**Auvergne-Rhône-Alpes**

**Avis délibéré de la mission régionale d'autorité  
environnementale sur la requalification des anciens  
thermes et l'extension du parking public sous la place  
Maurice Mollard, à Aix-les-Bains (73), et sur la mise en  
compatibilité du plan local d'urbanisme intercommunal  
(PLUi) Grand Lac dans le cadre d'une procédure intégrée  
pour le logement**

**Avis n° 2022-ARA-AP-1387**

**Avis délibéré le 27 septembre 2022**

Figure 3: Carte des cotes d'inondation au droit du projet annexée au PPRi (source : dossier)

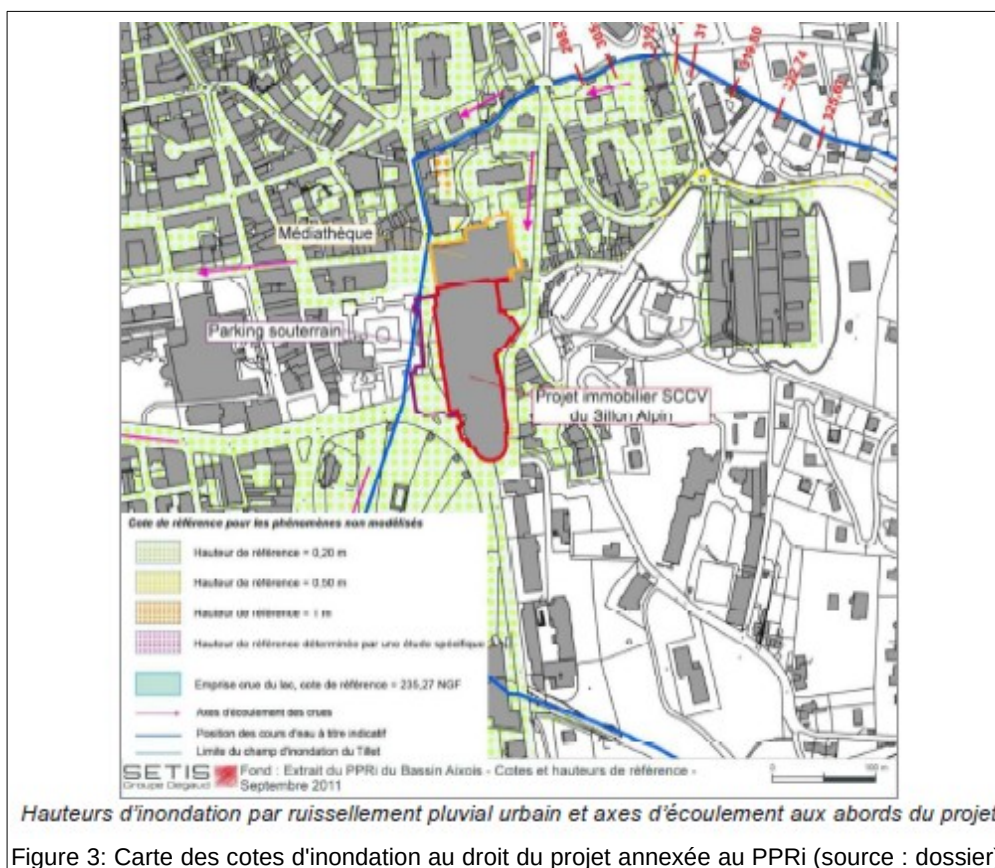
Au regard de cette situation, le dossier devrait faire état du fonctionnement actuel du réseau d'eaux pluviales et signaler l'historique des éventuels dysfonctionnements constatés (débordements sur voiries en particulier). Il n'apporte pas les précisions nécessaires sur la gestion des

eaux de toiture des bâtiments du quartier et sur leur trajet hydraulique jusqu'au milieu naturel récepteur.

**L'Autorité environnementale recommande de compléter l'étude d'impact par une description de la gestion actuelle (réseaux, ouvrages, capacités, dysfonctionnements éventuels) des eaux pluviales au droit du site et au sein de son bassin versant.**

Figure 4: Situation des deux sources historiques des thermes (Soufre et Alun), autres forages plus profonds toujours exploités par les thermes du groupe Valvital (Chevalley) et projet d'extension du parking souterrain (source : dossier)

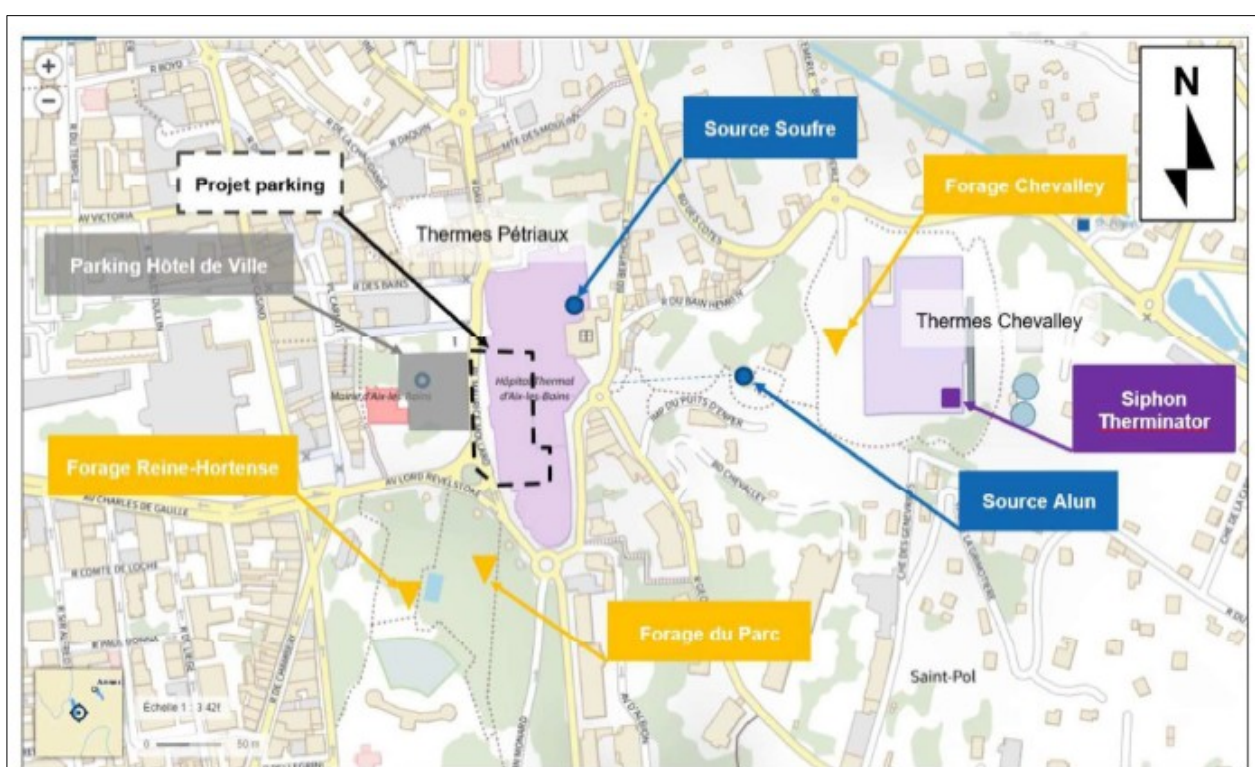
Pour le contexte hydrogéologique au droit du parking, le dossier met en évidence l'importance des connexions via un réseau karstique souterrain entre les sources historiques « Soufre » et « Alun » et le site des thermes Chevalley, situé en amont des thermes nationaux au droit duquel existe un passage ouvert ennoyé en siphon, identifié et dénommé « siphon Terminator » (voir figure 4 et 5).

Figure 6: Plan des sous-sols du projet (projet initial en haut et projet nouvellement retenu en bas-extension du parking de l'hôtel de ville matérialisé en bleu) (source : dossier)

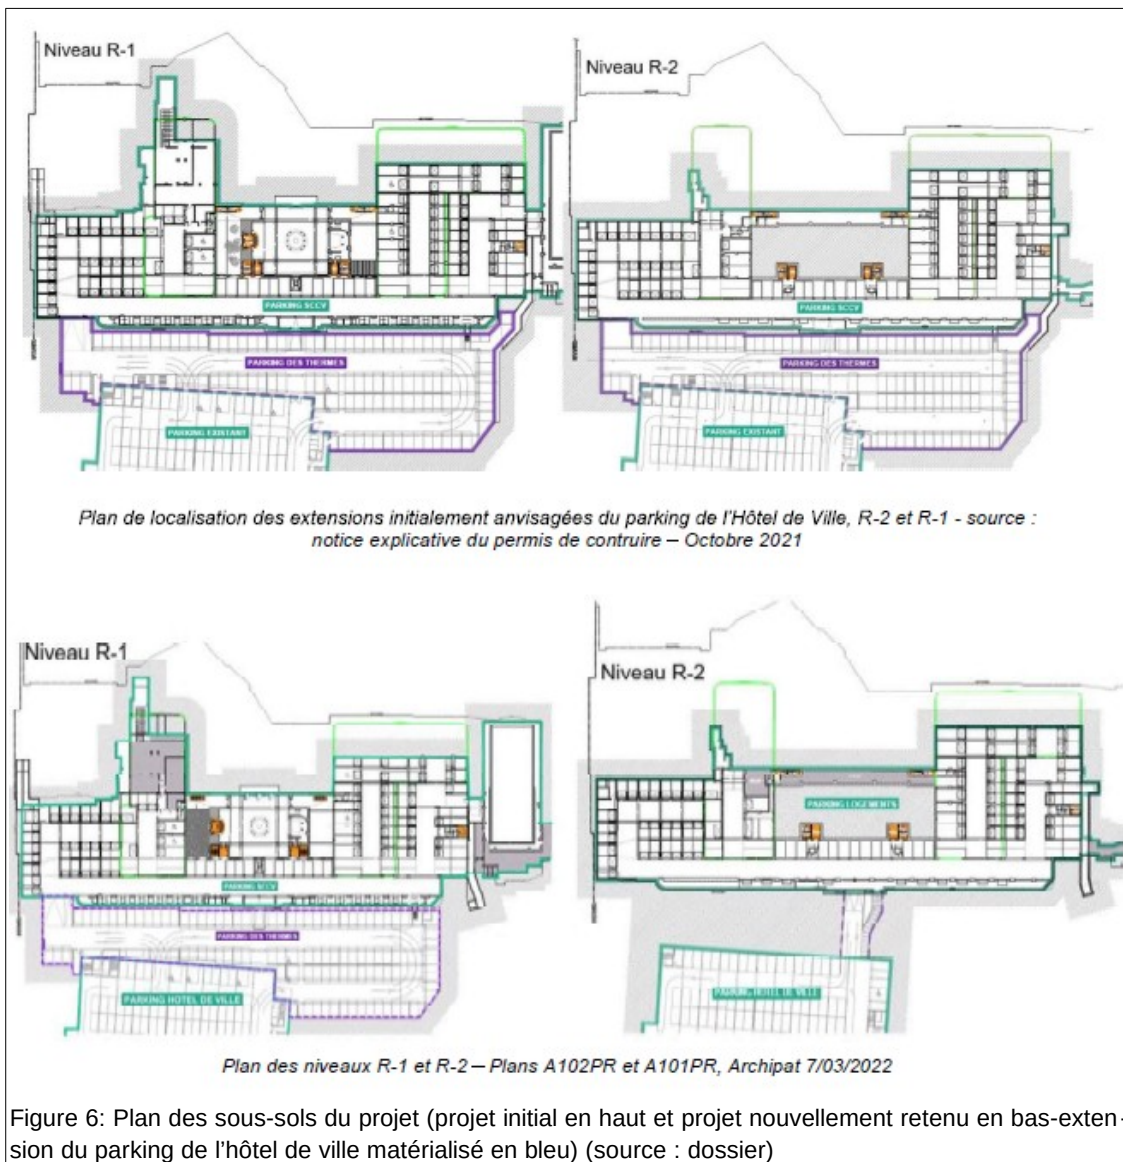
Cependant, le dossier n'étaye pas suffisamment au regard de sa procédure de mise en compatibilité, les éléments qui fondent le dimensionnement retenu en matière de stationnements, notamment envers les commerces, et si ce dimensionnement intègre un besoin à destination de la clientèle de passage. Cet élément doit être éclairé, compte tenu de la situation du projet en hyper-centre, desservi par de nombreux modes de déplacements collectifs, et des engagements nationaux de neutralité carbone à l'horizon 2050.

**L'Autorité environnementale recommande de mieux justifier le dimensionnement en matière de places de stationnement créées en extension du parking de l'hôtel de ville (en incluant les éléments de dimensionnement relatifs à l'opération de création de la médiathèque<sup>13</sup>), compte tenu de la situation hyper-centrale du site de projet lui conférant une ex-**

**cellente accessibilité depuis l'extérieur via les modes alternatifs, et de la sensibilité hydro-géologique identifiée.**

Figure 8: Modification au règlement graphique avant et après mise en compatibilité du PLUi (source : notice de présentation de la mise en compatibilité du PLUi Grand Lac)

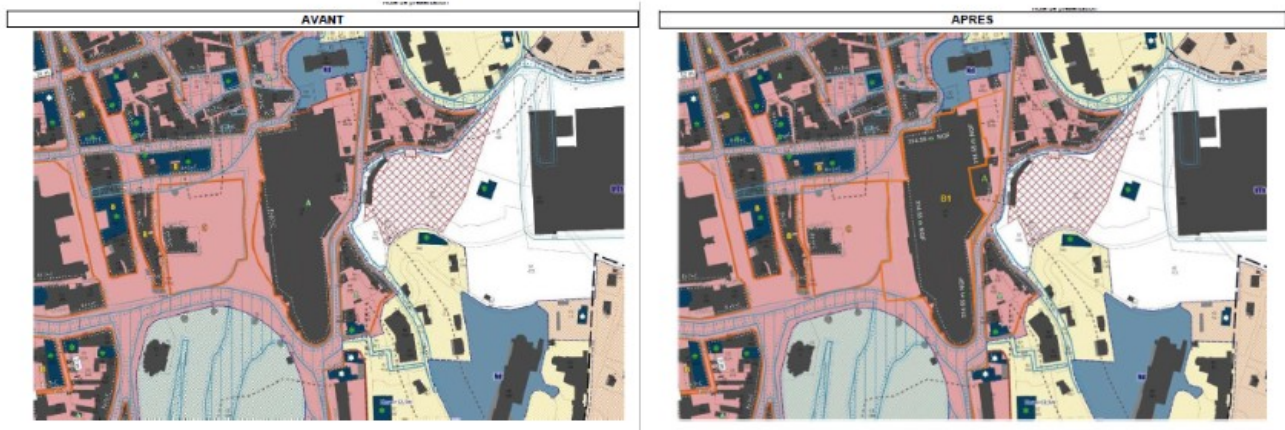
Le principe du stationnement en dehors des voies publiques conduit les communes à imposer un nombre de places de stationnement minimum par construction (ou surface de construction) et par type. Dans le cas présent, l'adaptation de la règle pour abaisser le nombre minimal de places de stationnement requises dans le cadre du projet est bienvenue mais comme précisé au point 2.2, il conviendrait de justifier de la suffisance de cette évolution au regard des besoins réels du projet et des infrastructures de transport en commun existantes et performantes.

Il n'y a pas de présentation de mesures d'évitement et de réduction associées à la mise en compatibilité dans cette notice les modifications réglementaires s'attachant seulement à intégrer le

nouveau bâti par rapport au patrimoine existant, à permettre le réhaussement des hauteurs de construction, la végétalisation des toitures terrasse et à réduire le nombre de places de parking.

**L'Autorité environnementale recommande de préciser en quoi la règle relative au stationnement retenue satisfait aux besoins du projet de réhabilitation des thermes.**
